**DETERMINAZIONE DIRIGENZIALE N. 2018-151.0.0.-44**

OGGETTO APPROVAZIONE DEL PIANO DI CARATTERIZZAZIONE AI SENSI DEL DECRETO LEGISLATIVO 152/06, RELATIVO ALL'AREA DELL'EX CASERMA GAVOGLIO DESTINATA ALLA REALIZZAZIONE DI UN PARCO URBANO NELL'AMBITO DEL PROGETTO EUROPEO UNALAB/HORIZON 2020/SMART CITIES AND COMMUNITIES.

**OGGETTO: Piano di Caratterizzazione area Ex caserma Gavoglio (Pratica Comune 466/BF) - Invio Istruttoria tecnica.**

## ISTRUTTORIA TECNICA

Figura 1: ubicazione dei sondaggi proposti dalla parte

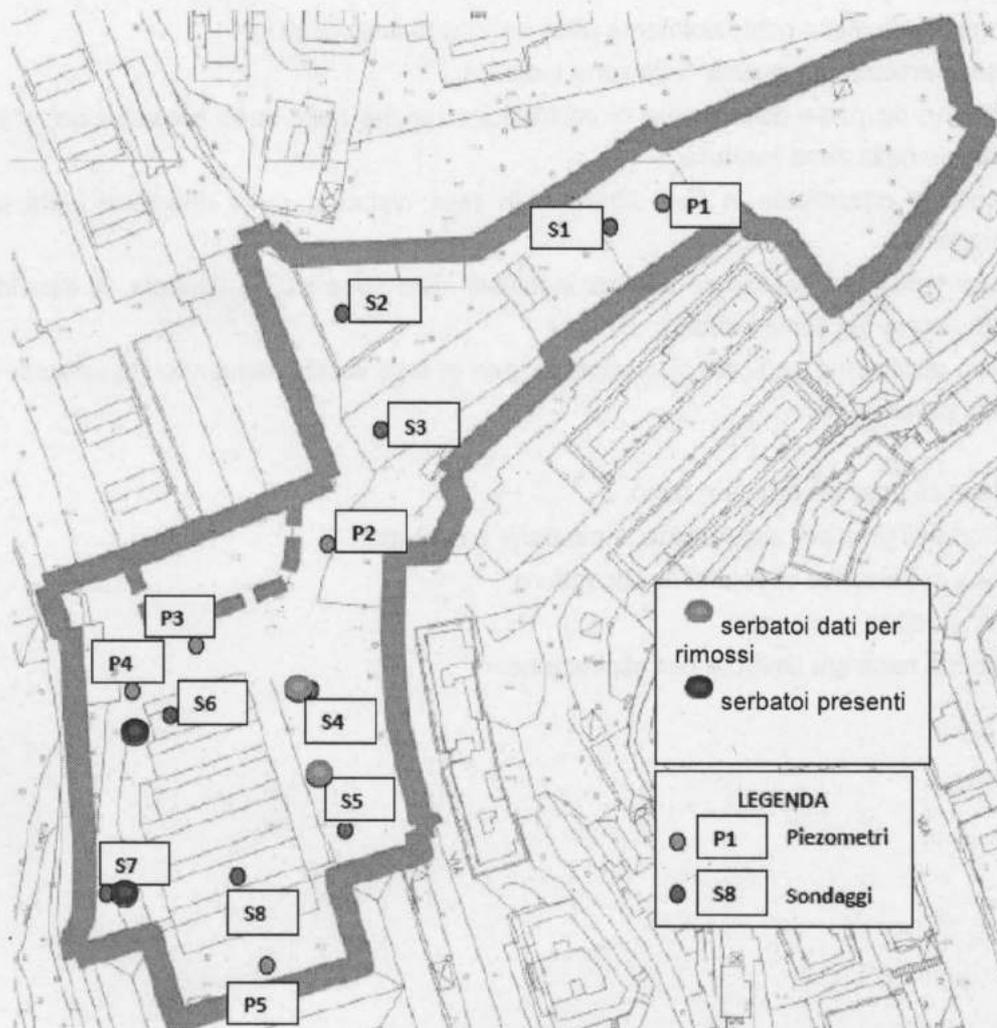
Il piano di Caratterizzazione analizzato, oltre ad individuare 4 serbatoi nella figura 6.3.2 di pagina 45, afferma che *"A seguito di indagine conoscitiva su fonti dirette a conoscenza delle precedenti destinazioni d'uso delle varie porzioni di caserma è emerso che nell'area cortilizia tra gli edifici A e B potessero essere presenti serbatoi interrati di carburante che sono stati con il tempo dismessi ed in parte parzialmente rimossi"*.

La scrivente Agenzia ritiene che dovrà essere eseguita un'indagine più accurata per individuare i serbatoi ancora presenti, i quali dovranno essere rimossi. In attesa di una loro futura rimozione dovranno essere svuotati e bonificati sempre ai fini di escludere una potenziale fonte di contaminazione primaria dell'area.

A margine di ciò, si solleva la necessità di prevedere dei sondaggi aggiuntivi nel cortile centrale dell'edificio A, qualora non siano ancora stati eseguiti, come risulterebbe dalla documentazione analizzata, da discutere in sede di conferenza dei servizi.

**Figura 2:** ubicazione dei sondaggi proposti dalla parte con l'aggiunta di sondaggi (attrezzati a piezometro) richiesti da ARPAL. S2, S5 e S7 dovranno essere attrezzati a piezometri.

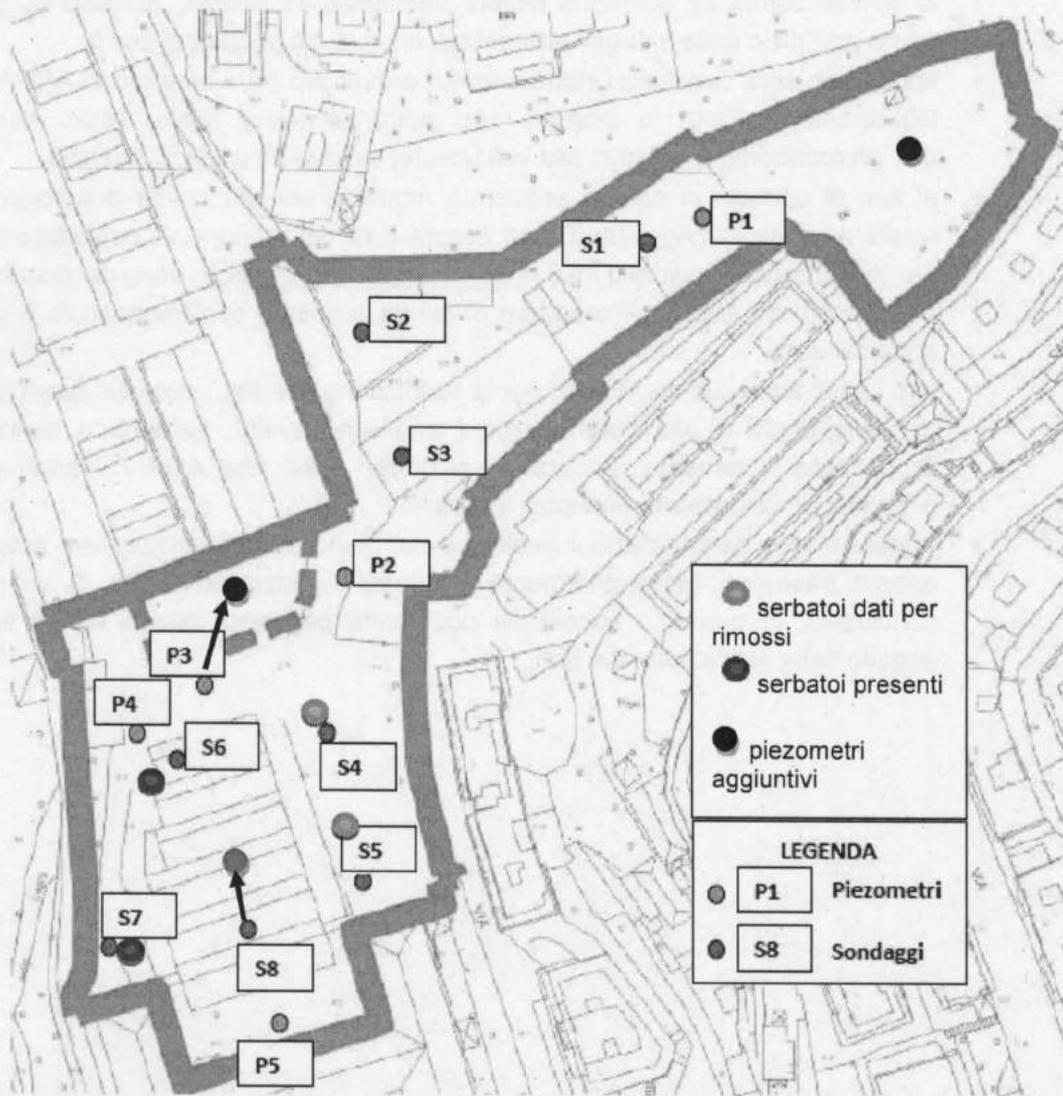
- n. 5 sondaggi a carotaggio continuo, spinti fino alla profondità indicativamente di 8-9 m per permette il prelievo del campione di frangia capillare; il sondaggio denominato S8 dovrà essere spostato verso il centro dell'edificio B (così come rappresentato nella figura 2);

- n. 9 sondaggi a carotaggio continuo attrezzati a piezometro 3" fino a 15 m da pc, per il monitoraggio della falda, così come rappresentato nella figura 2. Si osserva che i sondaggi denominati dalla parte S2, S5 e S7 dovranno essere spinti fino alla profondità di 15 m e attrezzati a piezometri. Il piezometro P3 dovrà essere spostato nell'area prospiciente agli edifici D ed E (nell'area tratteggiata nella figura 2). L'ubicazione effettiva del piezometro aggiunto all'interno nell'area boschiva dietro all'edificio verrà decisa al momento del sopralluogo con ARPAL, così come l'eventuale impossibilità ad eseguirlo per eventuali motivi logistici.

3. dovranno essere effettuati:
  - n. 5 sondaggi a carotaggio continuo, spinti fino alla profondità indicativamente di 8-9 m per permette il prelievo del campione di frangia capillare; il sondaggio denominato S8 dovrà essere spostato verso il centro dell'edificio B (così come rappresentato nella figura 2);

- n. 8 sondaggi a carotaggio continuo attrezzati a piezometro 3" fino a 15 m da pc, per il monitoraggio della falda, così come rappresentato nella figura 2; i sondaggi denominati dalla parte S2, S5 e S7 dovranno essere spinti fino alla profondità di 15 m e attrezzati a piezometri; il piezometro P3 dovrà essere spostato nell'area prospiciente agli edifici D ed E (nell'area tratteggiata nella figura 2); l'ubicazione effettiva dei sondaggi e dei piezometri verrà decisa al momento del sopralluogo con ARPAL, così come l'eventuale impossibilità ad eseguirli per eventuali motivi logistici (ad esempio lo spostamento di P3 nell'area tratteggiata dovrà essere valutato anche con l'Istituto Idrografico della Marina, che ne ha la disponibilità);

- relativamente alla prescrizione 1 secondo punto, non verrà più richiesta l'esecuzione di un piezometro all'interno dell'area boschiva di nord-est, dietro all'edificio, in quanto questa viene stralciata dall'area oggetto di procedimento. Difatti, tale area fa parte della lottizzazione dei palazzi adiacenti, non è mai stata ricompresa nell'area della caserma e da questa è fisicamente distinta da un dislivello di circa 7 metri e dalla presenza di un muro di contenimento e di una recinzione metallica. E' in corso di definizione l'acquisizione da privati da parte dell'amministrazione comunale in quanto tale area è compresa nella progettazione del Parco Urbano. Su di essa resta fermo l'obbligo di rimuovere ed avviare a corretto smaltimento/recupero i rifiuti presenti e di valutare l'eventuale necessità di effettuare le verifiche ambientali, ai sensi dell'art. 239 del D. Lgs 152/2006; pertanto, in tale prescrizione verrà inserito 8 anziché 9 relativamente al numero dei sondaggi a carotaggio continuo attrezzati a piezometro. Relativamente alle diverse ubicazioni di sondaggi e piezometri

indicati da ARPAL alla prescrizione 1, si inserirà (in sostituzione dell'ultimo periodo al secondo punto) che "l'ubicazione effettiva dei sondaggi e dei piezometri verrà decisa al momento del sopralluogo con ARPAL, così come l'eventuale impossibilità ad eseguirli per eventuali motivi logistici (ad esempio lo spostamento di P3 nell'area tratteggiata dovrà essere valutato anche con l'Istituto Idrografico della Marina, che ne ha la disponibilità)";
